Oppdrag **Massedeponi Hårstadmarka**  
Kunde **Ramlo Sandtak AS**  
Notat nr. **Geo-02\_rev01**  
Til **Per Håvard Ramlo** **Ramlo Sandtak AS**

**MASSEDEPONI HÅRSTADMARKA – GEOTEKNISK VURDERING****Bakgrunn og planer for massedeponi**

*Dette er revisjon 01 av notatet. Revisjonen er utført med bakgrunn i kommentar om manglende samsvar og tekniske spørsmål fra uavhengig kontrollør Multiconsult, mottatt i deres 417442-RIG-NOT-001 av 26.6.2015. All tilført tekst i revisjonen er utført i **kursiv**.*

INNHold  
**Stabilitetsberegning profil A**  
 Med fylling  
 Totalspenningsanalyse - ADP  
 Effektivspenningsanalyse

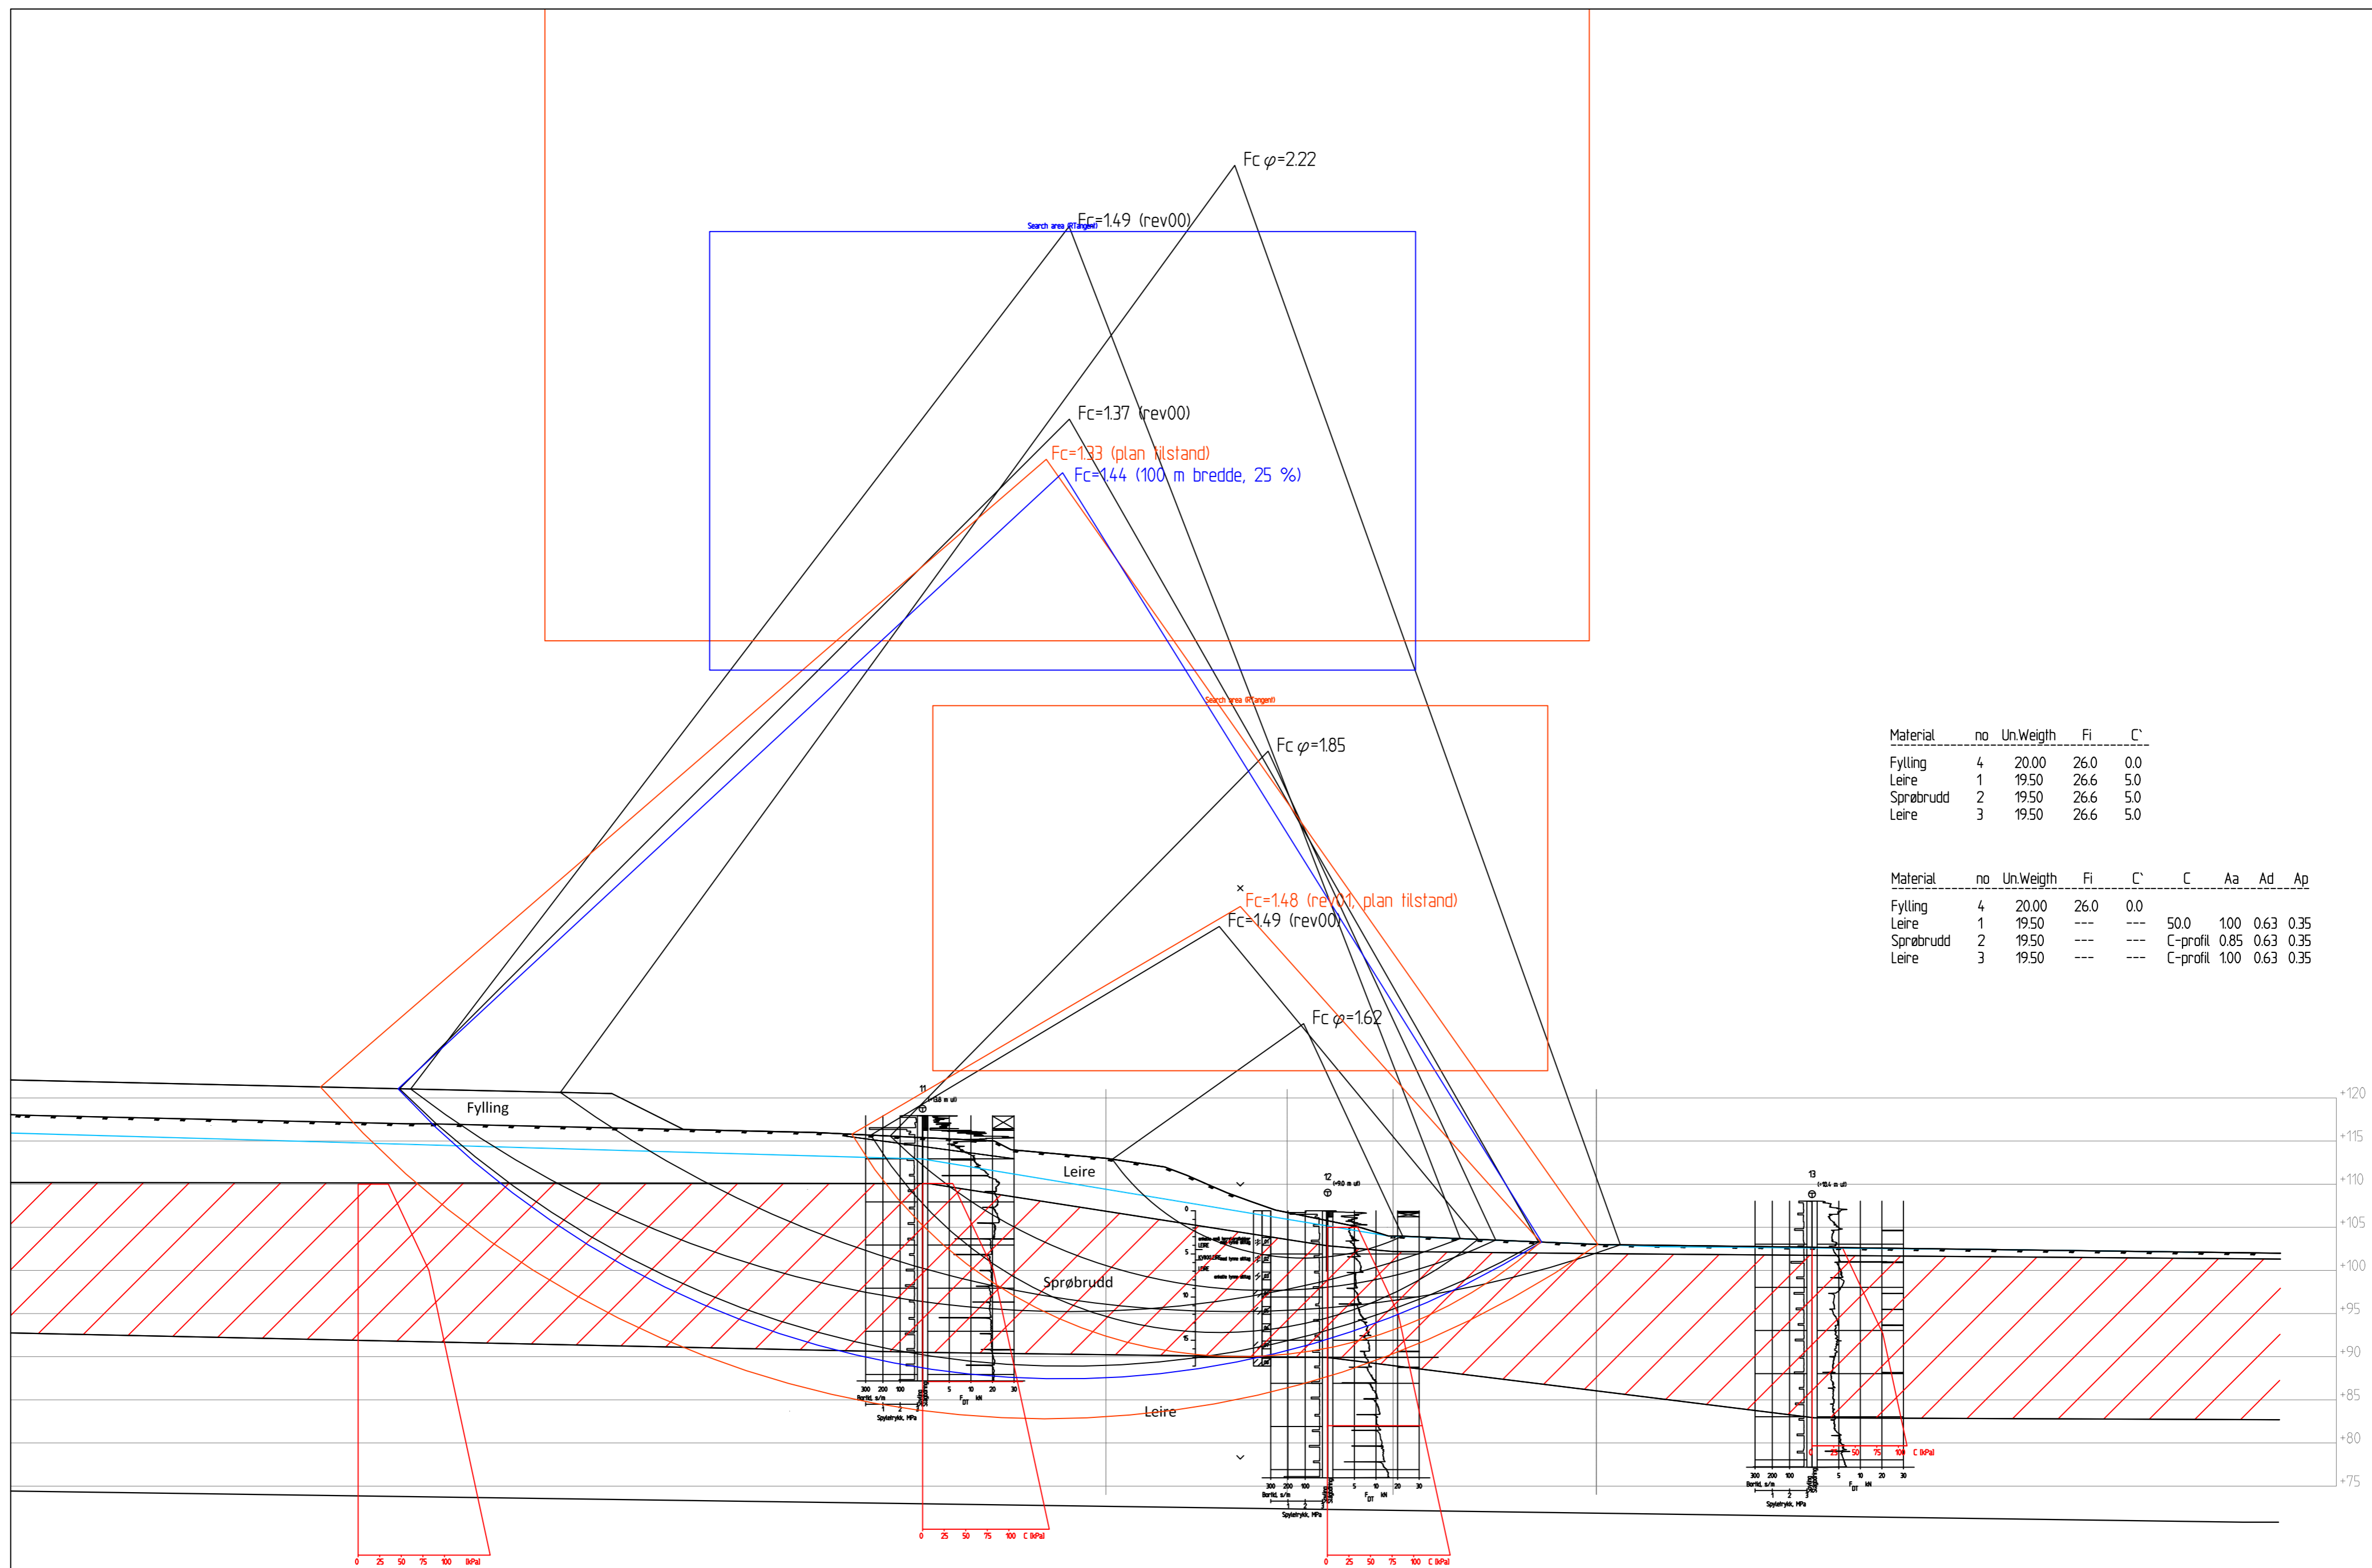
I borpunkt 12 er det tolket at de sensitive/kvikke massene har mektighet på ca. 10m, og avsluttes ca. 13 m under terreng. Ut i fra lagdelingen i nærliggende borpunkt og terrengformasjon, ser det ut som de sensitive/kvikke massene går til minst 16-17m under terreng. Multiconsult tilrår at lagdelingen økes til 17 m under terreng.

Multiconsult tilrår at det utføres beregning med 3D-faktor i GeoSuite for å dokumentere hvor stor effekten 3D –bidraget har. Sirklene bør også vises på representative tegninger.

Lagdeling i punkt 12 er vurdert ut fra opptatte prøver som viser sprøbruddmateriale ned til ca 14 m under terreng. Vi har justert lagdelingen iht kommentar fra MC, slik at sprøbruddmaterialet nå strekker seg til 17 m under terreng i punkt 12.

Reviderte beregninger er vist i vedlagte tegning 2003\_rev01 og 2004\_rev01. Beregningene for situasjon med deponi er utført både med plan tilstand og med 100 m bredde og 25 % bidrag fra sidefriksjon. Beregningene viser tilfredsstillende stabilitet med oppnådd  $F = 1,44$  for laveste sikkerhet når 3D-effekt er tatt med. For vurdering av skråningen nedenfor deponiområdet er det ikke tatt med 3D-effekt. Beregningene viser tilfredsstillende stabilitet med  $F = 1,49$ .

01	9.7.2015	Justert lagdeling, 3D-effekt	MBP	PAW	PAW
00	23.4.2015		MBP	PAW	OMM
REV.	DATE	ENDRING	TEGN	KONTR	GODKJ
TEGNINGSSTATUS			Vedlegg til notat
